DEMANDE DE PERMIS DE TRAVAUX IMMOBILIERS
CONSTRUCTION D'UN ENSEMBLE RESIDENTIEL

ETUDE D'IMPACT sur l'ENVIRONNEMENT

Analyse arrêtée au 14/03/2022

Maitre d'ouvrage
SCI Tahiti Village

Illustration 39 : Plan masse des ouvrages de gestion des eaux pluviales pendant le terrassement

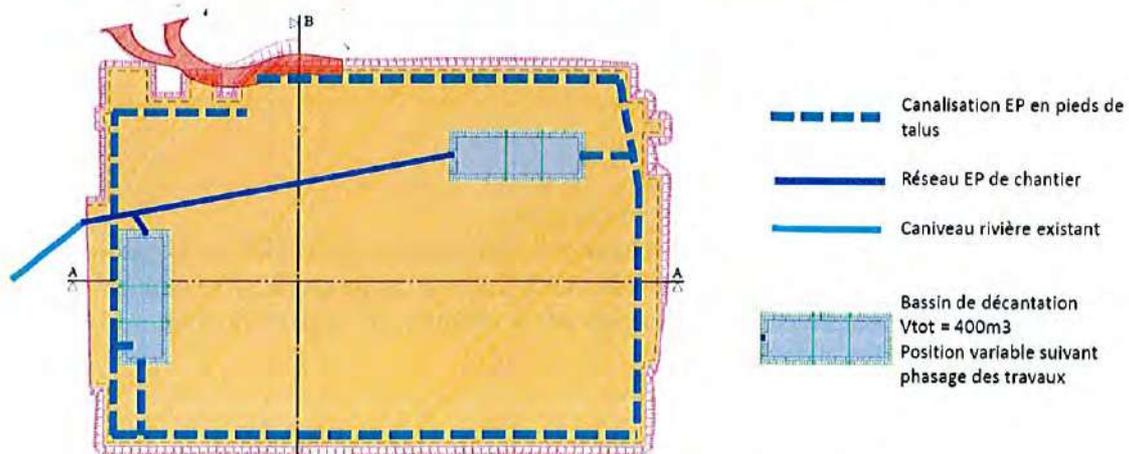
Il a été demandé au maître d'ouvrage de transmettre un plan de gestion des EP à l'image de ce qui a été proposé au § 6.1.2.5 mais pour la phase de gros œuvre. Cette gestion doit inclure un ou des ouvrages de décantation des eaux avant rejet dans l'exutoire au Nord.

Après transmission d'un plan incohérent avec l'organisation du chantier envisagée, la réponse du maître d'œuvre a été la suivante :

Illustration 43 : Simulation paysagère du projet depuis le lagon Février 2022

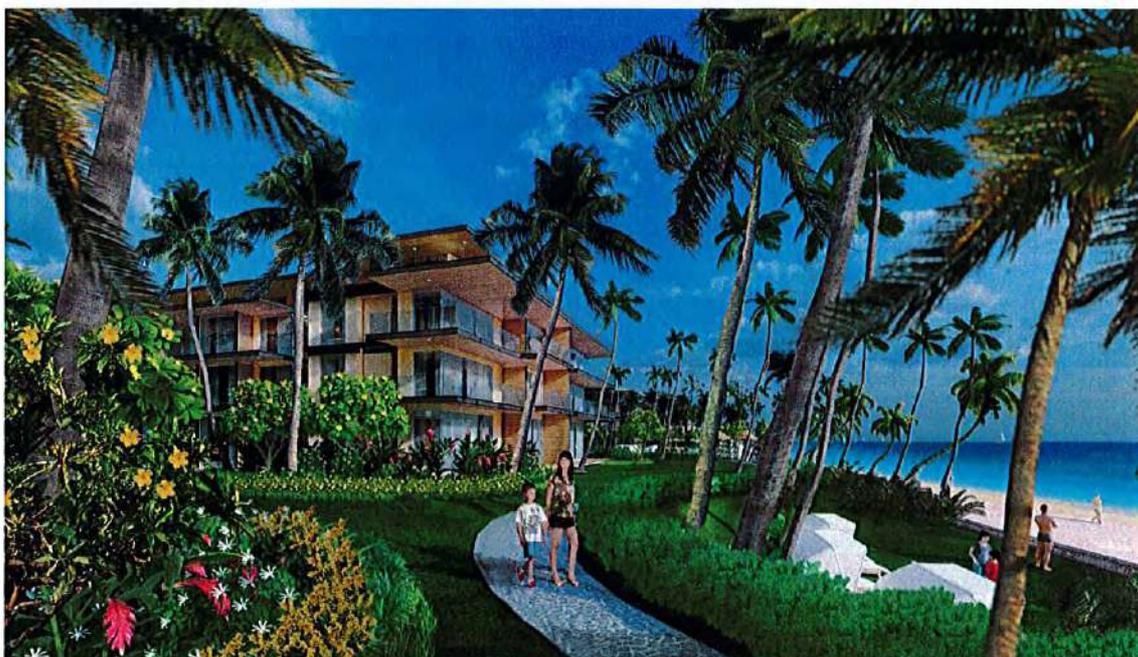
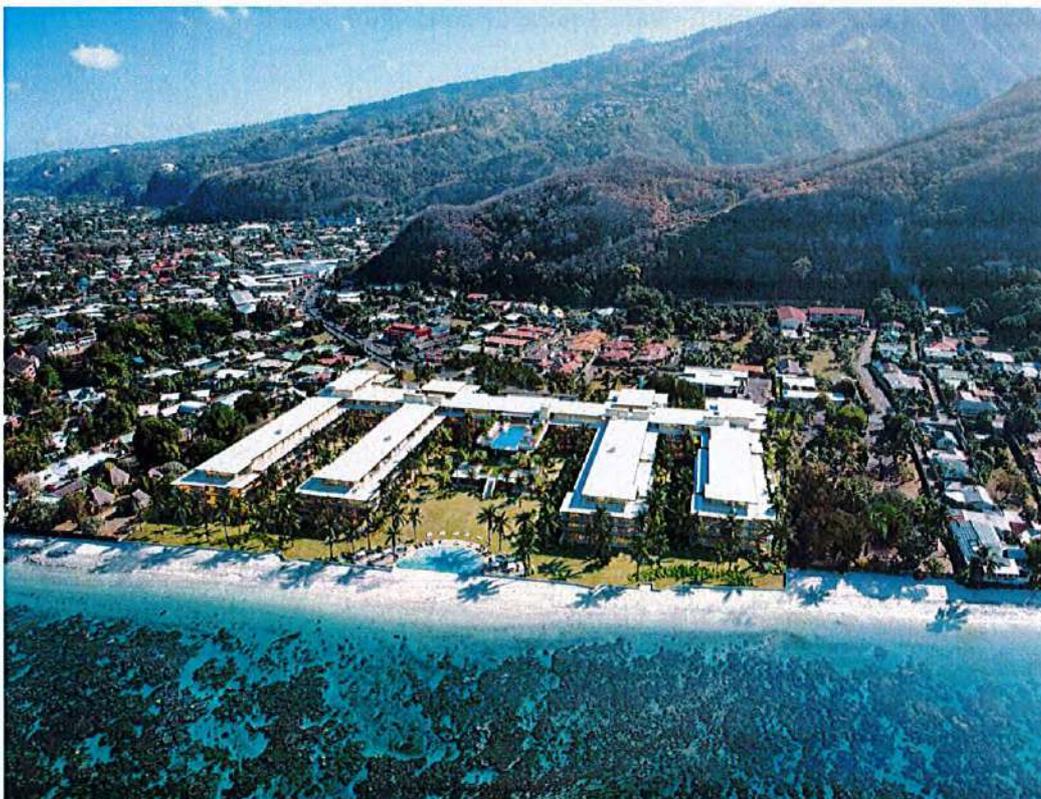
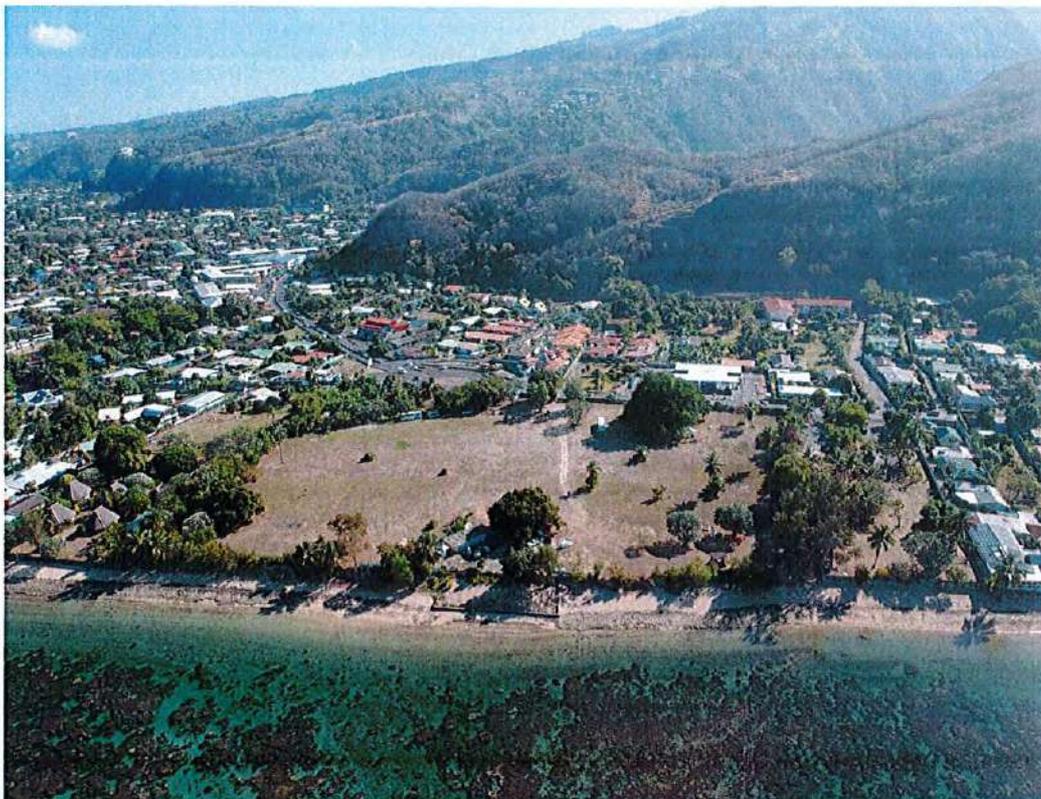
L'étude paysagère demandée par le BET VETEA se contente de deux plans des aménagements végétaux. Ces deux plans ne proposaient principalement que des arbres de haute tige en façade maritime et des plages de Naupata (*Scaevola serica*).

- Respectent ou non, le PGA en ce qui concerne le caractère naturel de la revégétalisation par le choix d'arbres à hautes tiges et de plages végétales.
- Si les plantations de cocotiers prévus dans la Note Paysagère en façade maritime sont suffisantes ou non pour masquer le projet depuis le lagon..
- Si les plages de Naupata (*Scaevola serica*) offriront qu'une densité relative et une hauteur suffisante pour créer cet écran visuel évoqué dans les textes.
- Et si ces même plantes plutôt rencontrés dans les atolls des Tuamotu sont ou ne sont pas typiques des bords de mer de l'île de Tahiti.

- Un état des lieux précis de la végétation existante,
- Un détail des arbres qui seront abattus, qui seront conservés sur site ou transplantés,
- Une explication des objectifs de la revégétalisation (projet paysager, cadre réglementaire)
- Des plans explicites et des simulations permettant une compréhension des plans pour l'enquête publique.

Dans son cadrage préalable, le BET VETEA avait préconisé que la palette végétale du bord de mer soit complétée par des arbres typiques des bords de mer telles que :
